## － 改善箇所説明図 －

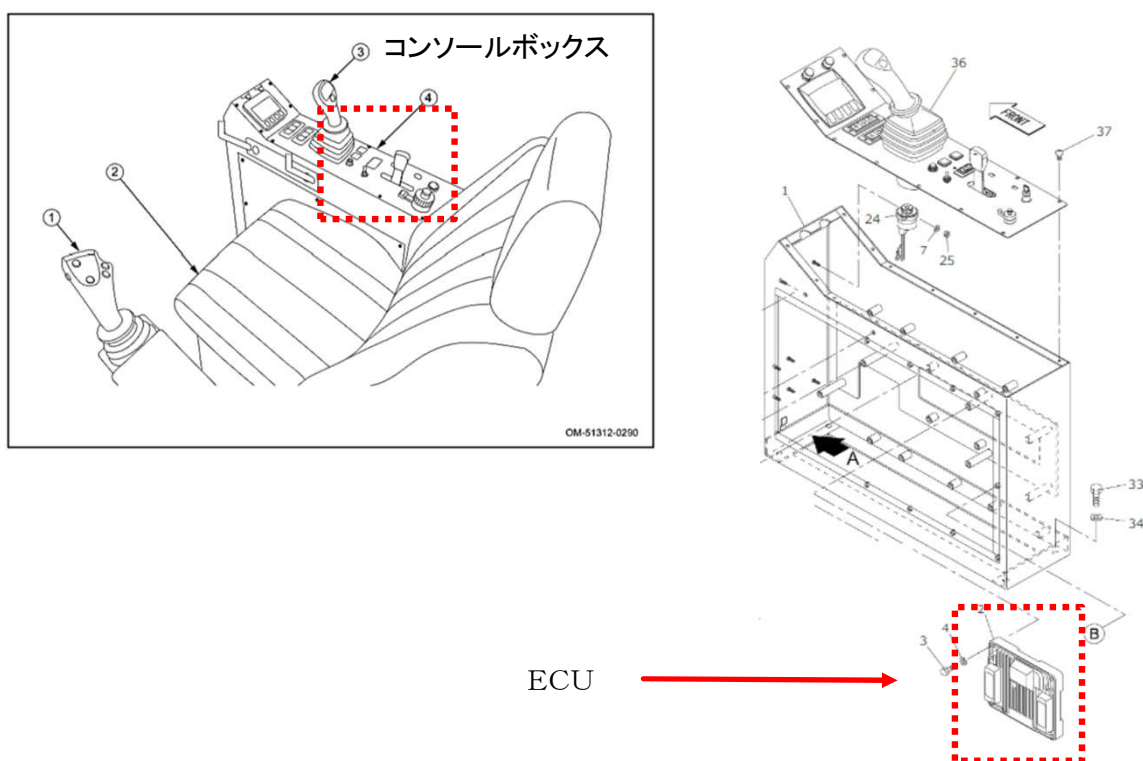
車両組立工程にて、電装トラブルの為コンソールボックスをロット内入替で対応。トラブルが解消した為その状態で出荷した結果、エンジンシリアルとコンソールボックス内にあるECUシリアルが合致しない事態に至った。当該車種は2014年排ガス基準規制適合車として届出手続をしているが、上記の件から適合していないエンジンを搭載した車輛を出荷してしまった。

対象車輛に対し、エンジンシリアルに適合しているECUを取り付ける。

使用禁止にする為、油性マーカー等にて、機番間違いのECUには×印をつける。エンジン機番ラベルとECUの機番ラベルを照合している写真で残す。エンジン機番、アワメータを記載したラベルをECUに貼り付ける。合わせて車体のメータパネル下と非常停止ボタンのパネル裏にアワメータのラベルを貼る。
